Avda. San Antonio 8-22. 2023.11.22

LUGAR: Salon de plenos del Ayto. de Etxebarri

DÍA Y HORA: 22 de noviembre 13.30h

ANEXO. Mapa presentado en la reunión sobre el que habrá que realizar las modificaciones comentadas

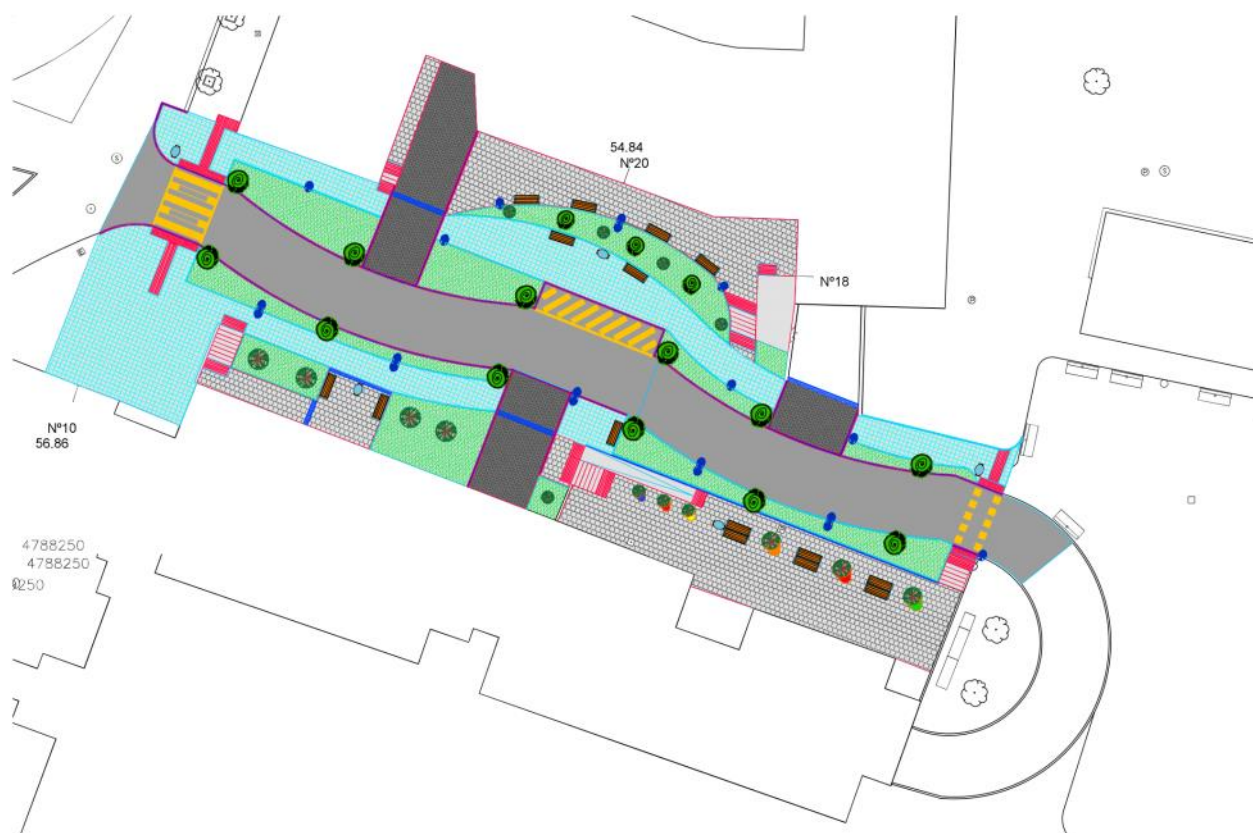
- **ELIMINA** cualquier actuación sobre la plataforma frente a portales 14-16. mantiene su uso privativo y NO se urbaniza ni integra con el resto del entorno.
- Se debe **ESTUDIAR** la posibilidad de **ELIMINAR** los árboles en la curva final pues están demasiado cerca del edificio
- Se debe **REVISAR** el aliviadero que se realizó en el 2009 y si recoge bien las aguas
- Se debe **ESTUDIAR** ubicación de contenedores de residuos
